核燃料物質使用施設等保安規定の変更認可申請の補正について

国立研究開発法人日本原子力研究開発機構
原子力科学研究所 核燃料物質使用施設等保安規定
新旧対照表

原子力科学研究所核燃料物質使用施設等保安規定 新旧対照表 (第2編 放射線管理)

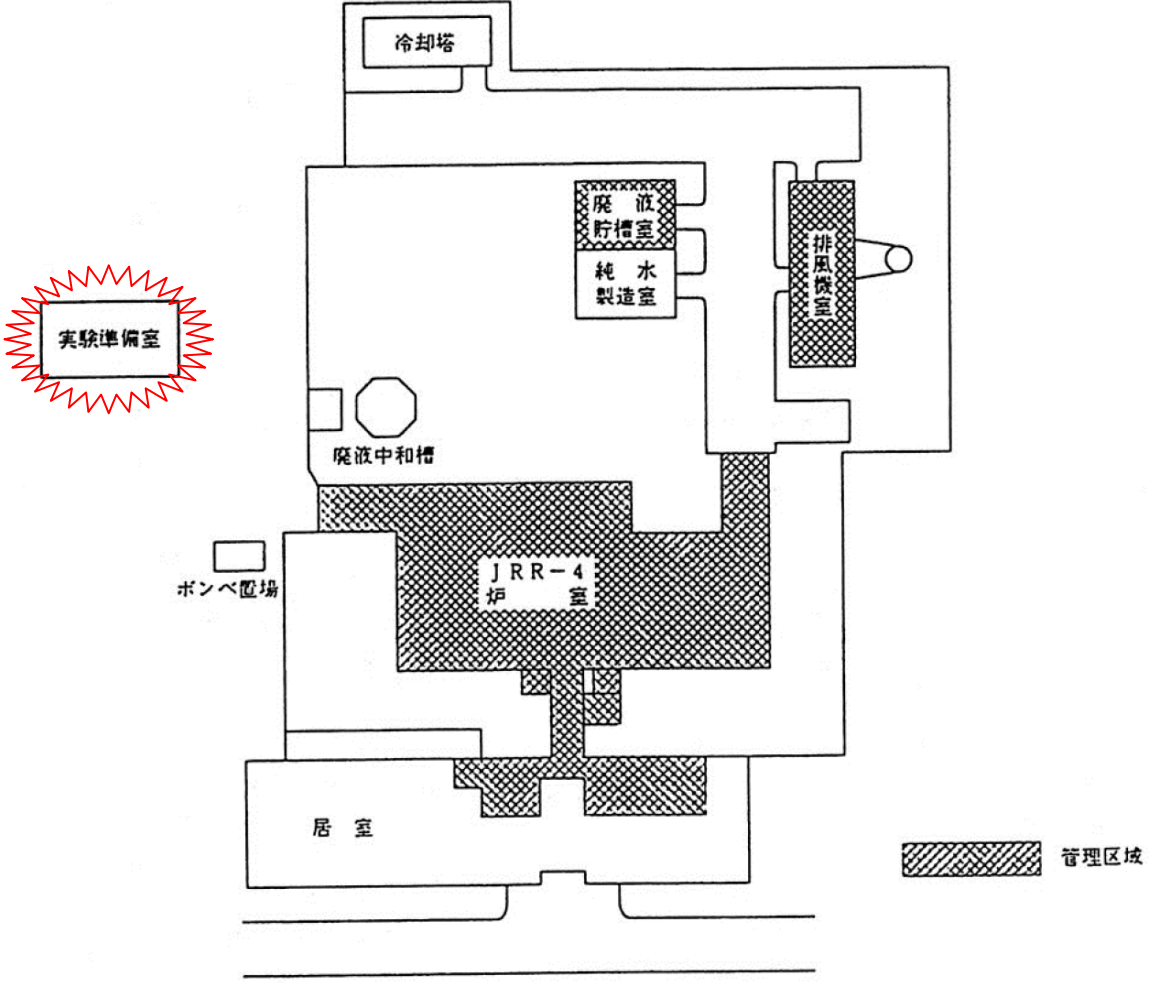
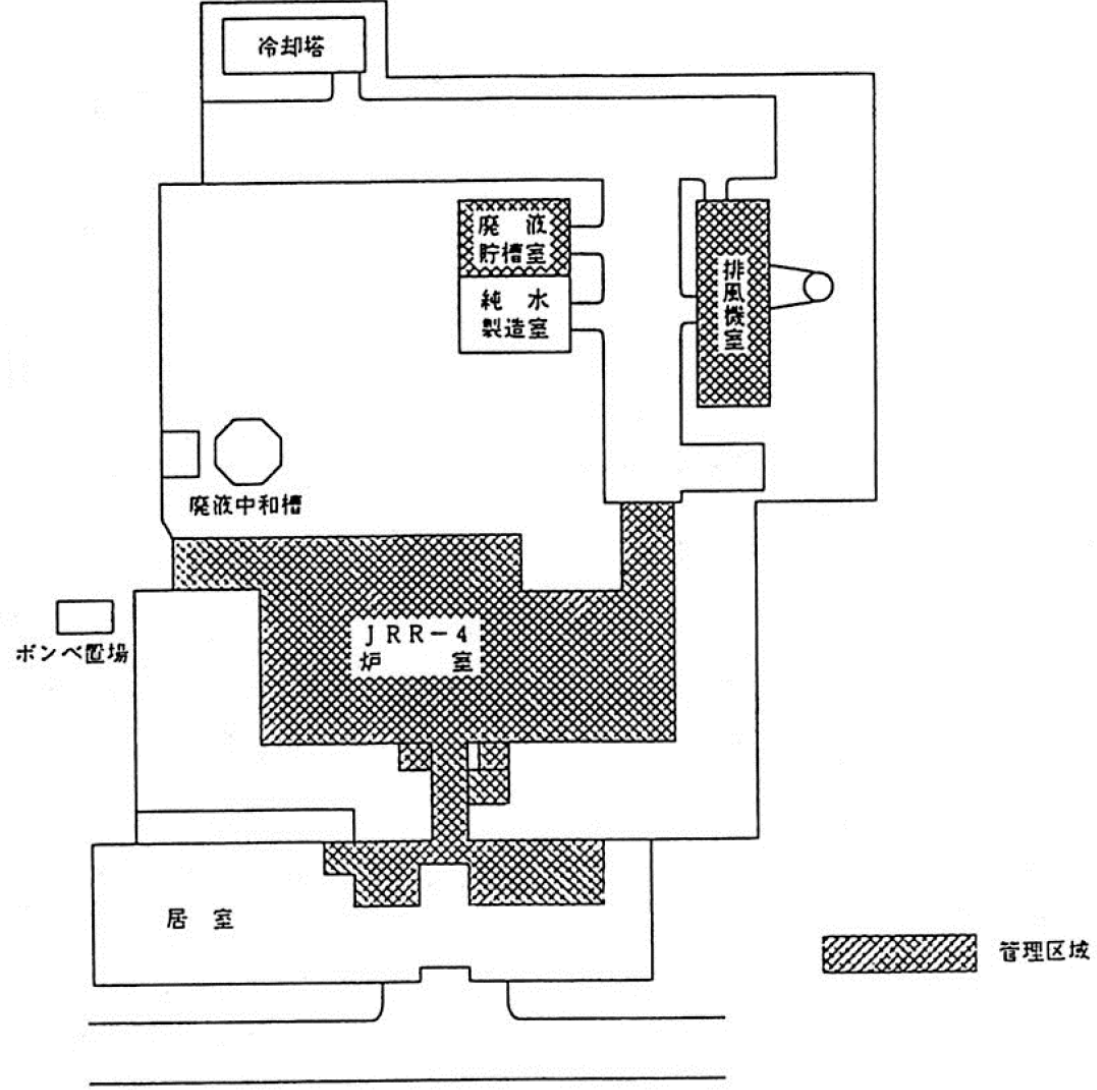
1) 第2編別図第2について、変更する周辺監視区域の一部を変更する。

日本原子力発電株式会社の東海第二発電所防潮堤設置工事の工程変更のため。

変更前	変更後	備考
<p>別図第2 周辺監視区域</p> <p>..... : 周辺監視区域境界</p> <p>0 50 100 150 200 250 m</p>	<p>別図第2 周辺監視区域</p> <p>..... : 周辺監視区域境界</p> <p>0 50 100 150 200 250 m</p>	<p>☁️ : 周辺監視区域境界の変更</p> <p>★ : 記載の適正化</p> <p>東海第二発電所防潮堤設置工事に伴う変更</p> <p>道路形状の適正化</p> <p>表記の適正化</p> <p>東海第二発電所防潮堤設置工事に伴う変更</p> <p>許可廃止に伴う適正化</p> <p>許可廃止に伴う適正化</p> <p>注) 雲線枠及び星線枠は、変更箇所を示すものであり、変更内容に含まない。</p>
